LuK Service Info

Part Nr. 225 0049 12 – 250/250mm TGU6

Info: New design / Neues Design / Nouvelle conception / Nuevo diseño / Nuovo disegno / Nuovo segno

TB1019

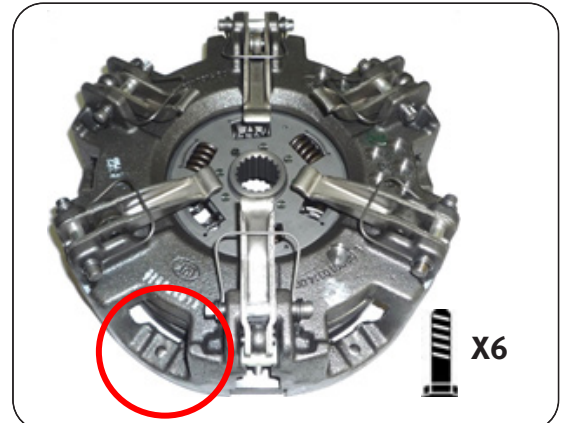
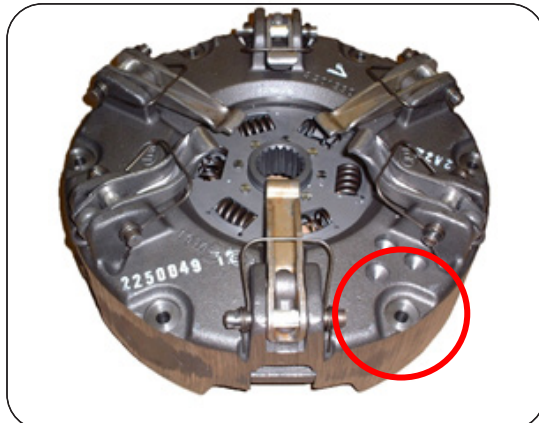
This new design utilises the latest clutch technology, using a vented housing for improved cooling and heat dispersal. Fully interchangeable with existing clutches with no modifications required to vehicle or flywheel. A new fixation bolt set 411 0033 11 6 x M8 x 1.25 x 45mm + Conical washer is supplied with new designs to accommodate the lower housing.
